EXPEDIENTE – RADICACIÓN: 17001-2-23-0106

RESOLUCIÓN DE NEGACIÓN No. 23-2-0336-NG

Manizales, 31 de octubre de 2023

2. Que el día 20 de abril del 2023 se radicó solicitud de RECONOCIMIENTO DE LA EXISTENCIA DE UNA EDIFICACIÓN Y LICENCIA DE CONSTRUCCIÓN en la modalidad de AMPLIACIÓN bajo el radicado 17001-2-23-0106 por parte de KEVIN ALEXANDER HENAO PATIÑO identificado con C.C. N° 1.218.464.930 en el predio ubicado en la Avenida Bernardo Arango 7B 14' Mz C barrio CAMPOHERMOSO, con matrícula Inmobiliaria N° 100-172593 y ficha catastral N° 01-04-00-00-0280-0801-8-00-00-0485, para lo cual adjuntó los documentos exigidos en el decreto 1077-2015.

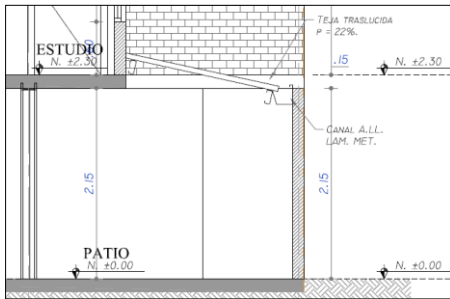
1. **Respecto al cumplimiento del acuerdo 0958 del 2 de agosto de 2017 (POT MANIZALES):**
 - 1.1 Se requiere presentar resolución N°086-01-2008 y la planimetría arquitectónica del Conjunto Cerrado *Acuarela de Campohermoso*. Se revisará alcance de las obras a reconocer (modificaciones y ampliaciones) y obras nuevas propuestas a que haya lugar.

Observación atendida parcialmente:

- 1.1.1 **Aportar un juego de planos con toda la planimetría respectiva en donde se muestren las obras objeto de reconocimiento, y otro juego de planos en donde se muestre lo anterior más la propuesta de reforzamiento estructural y modificaciones propuestas.**
- 1.1.2 **Se requiere presentar más legible la planimetría de la licencia N° 086 / 08, algunos textos e imágenes aparecen pixeladas. Verificar propiedades de escaneo.**
- 1.2 No se permiten registros visuales hacia predios vecinos a menos de tres metros de distancia. El numeral 1.2.3.1.2 del anexo A-5 NORMAS GENERALES, establece:
 2. *La localización de los vanos para efectos de comunicación, iluminación, ventilación o extracción, deben ser hacia el patio o áreas libres comunes del edificio y ubicarse siempre a una distancia mínima de tres (3) metros de predios vecinos.*
 3. (...)

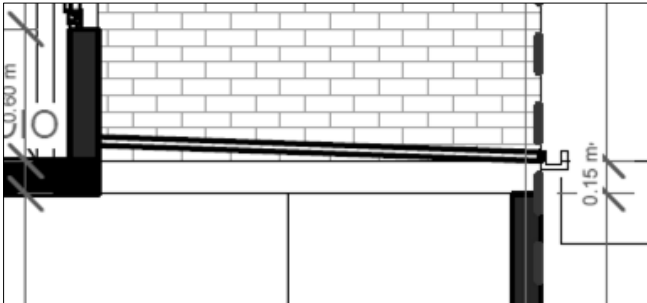
1.4 En plantas arquitectónicas y de localización, dibujar la línea del lindero general del predio Conjunto Cerrado Acuarela de Campohermoso P.h y que pasa por la edificación objeto de solicitud.

Observación atendida parcialmente, diferenciar con otro tipo de línea o color.

1.5 La propuesta de cubierta no puede ubicarse por fuera de los linderos oficiales, ver siguiente gráfico:

Según corte longitudinal.

Observación atendida parcialmente, aplica también para las obras reconocidas por ampliación.
